Nieuwe motor-bediende
radio-antenne met
grotere bedrijfs-
zekerheid

740/760

Nieuwe corrosiebestendige motor-bediende radio-antenne

139 786

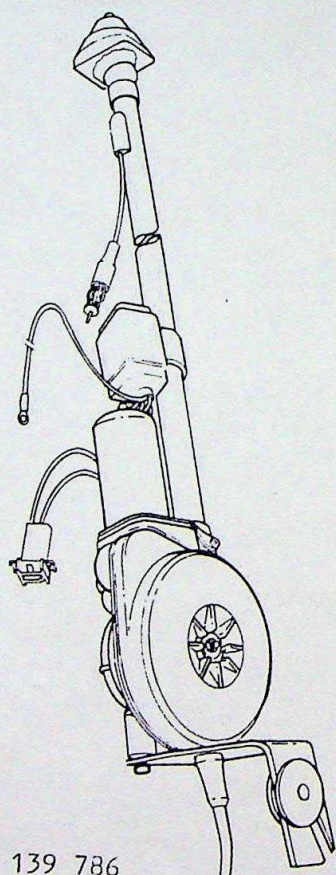
Omstreeks week 9 zal een nieuwe radio-antenne met een voor corrosie ongevoelig overbrengingshuis van plastic leverbaar zijn.

De nieuwe antenne heeft ook een verbeterd, sterker "slagmechanisme" dat de antenne loschudt als deze aanloopt.

Om er zeker van te zijn, dat de antenne werkelijk helemaal naar beneden of naar boven gaat, veroorzaakt het ingebouwde slagmechanisme dat de antenne-motor nog een paar omwentelingen maakt nadat de antenne een van zijn eindstanden bereikt heeft. Bij deze extra omwentelingen doen zich enkele tikkende geluiden voor als teken dat het slagmechanisme werkt, zoals de bedoeling is.

Volvo O/N, USA : 1 343 157-2

Volvo O/N, overige landen : 1 343 102-8
